NOTAT

OPPDRAG	Arena Fredrikstad	DOKUMENTKODE	-
EMNE	Avslutning av Forprosjektfase - Følgenotat	TILGJENGELIGHET	Åpen
OPPDRAGSGIVER	Fredrikstad kommune (FK)	OPPDRAGSLEDER	Kjetil Olav Fosser
KONTAKTPERSON	Dag Marius Andersen/Henrik Manstad	SAKSBEHANDLER	Kjetil Olav Fosser/Kristoffer Thøgersen

Notatet belyser kommentarer og innspill fra de største fagene i Prosjekteringsgruppen (PG) iht. forslag til fysisk splitt mellom byggetrinn 1 og byggetrinn 2 utarbeidet av Arkitekt, med fokus på byggetrinn 1.

Trafo-rom:

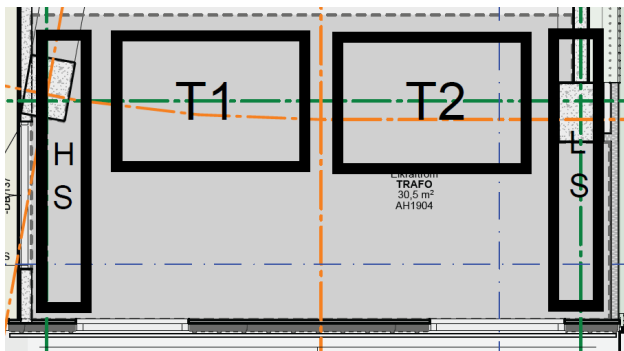
- Trafo-rom er plassert under toalett (vasker og urinal) i plan 2. Det er forskriftsmessig ikke lov å ha rørføringer for fremmedvann i Trafo-rom.
- Iht. REN-blad 6002 er det krav om et minimumsareal på 30m² for to transformatorer. Ingen sider i rommet skal være mindre enn 4 m i lengde. Minimum takhøyde 2,8 m.
- Potensielt kan det vurderes om det er tilstrekkelig med en stk. større trafo istedenfor to stk. Dette kan resultere i et mindre arealbehov. Dette må vurderes i samråd med Leverandør og iht. faktisk kraftbehov basert på nye plantegninger.
- I Trafo-rom skal det være et høyspent- og lavspentfelt på hver side av rommet. Det er i utgangspunktet ideelt med slette vegger i rommet. Det må i samråd med Leverandør vurderes om nåværende søyler plassert i rommet er OK. Se skisse under:

- Tilkomst fra rømningskorridor fjernes. Tilkomst ut til det fri må tegnes inn.

UPS-rom:

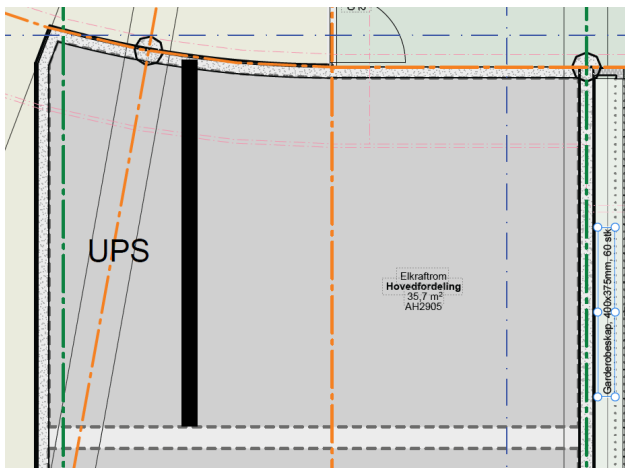
- UPS-rom er skissert under trapp i det sør-vestlige hjørnet. Det er hensiktsmessig at UPS ligger i umiddelbar nærhet til både Trafo-rom og Hovedfordelings-rom. RIE har gjort en overordnet vurdering iht. omfang av utstyr i Hovedfordelings-rom og foreslår med bakgrunn i dette at UPS med tilhørende batteribank innlemmes i Hovedfordelings-rom. Tilkomst fra Hovedfordelings-rom. Omfang av utstyr og endelig arealbehov må vurderes ytterligere. Se skisse under:

HKR-rom:

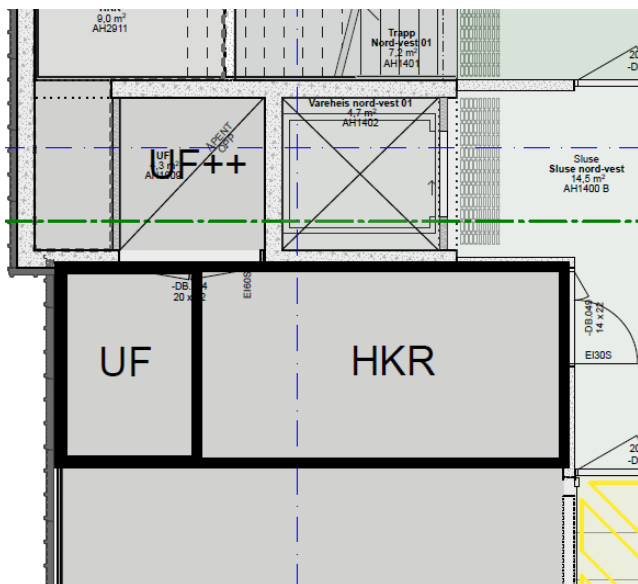
- HKR-rom er skissert under trapp i det nord-vestlige hjørnet sammen med Mobiltelefoni-rom. Arealbehovet til planlagt utstyr samsvarer umiddelbart ikke med skissert løsning. Direkte tilkomst via fasade, samt skissert tilkomst gjennom Mobiltelefoni-rom er ikke ønsket. Det er kun autorisert personell som skal ha tilgang til HKR-rommet.
- Det foreslås at HKR-rom innlemmes i Redskapslager med utgangspunkt i arealbehov skissert i Forprosjektet (13,9 m²). Dersom UPS med tilhørende batteribank flyttes til Hovedfordelings-rom som skissert over kan potensielt arealene under trapp i det nord-østlige hjørnet bli brukt som lager.
- For å unngå et tomrom for tilkomst til eksisterende UF-rom, foreslås det at det etableres et «nytt» UF-rom som skissert under. Eksisterende UF rom kan benyttes til øvrige EL-installasjoner. Se skisse under:

Mobiltelefoni-rom:

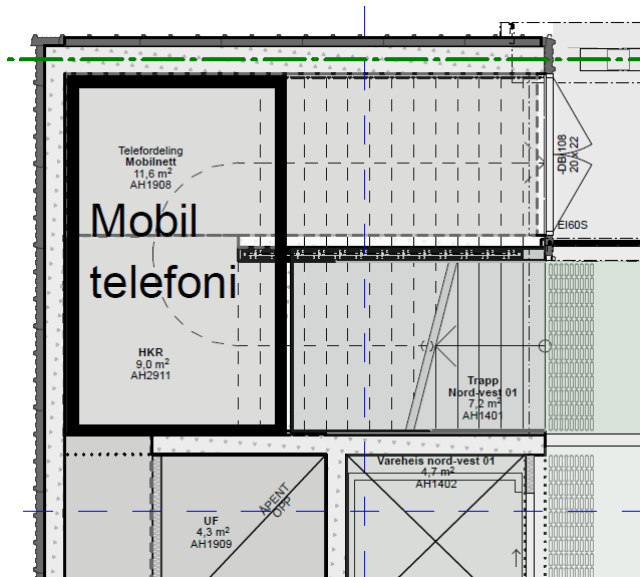
- Mobiltelefoni-rom er skissert under trapp i det nord-vestlige hjørnet sammen med HKR-rom. Arealbehovet til planlagt utstyr samsvarer umiddelbart ikke med skissert løsning.
- Dersom HKR-rom flyttes til foreslått ny plassering, foreslås det at Mobiltelefoni-rom utvides til hele arealet under trapp. Direkte tilkomst via fasade er hensiktsmessig. Se skisse under:
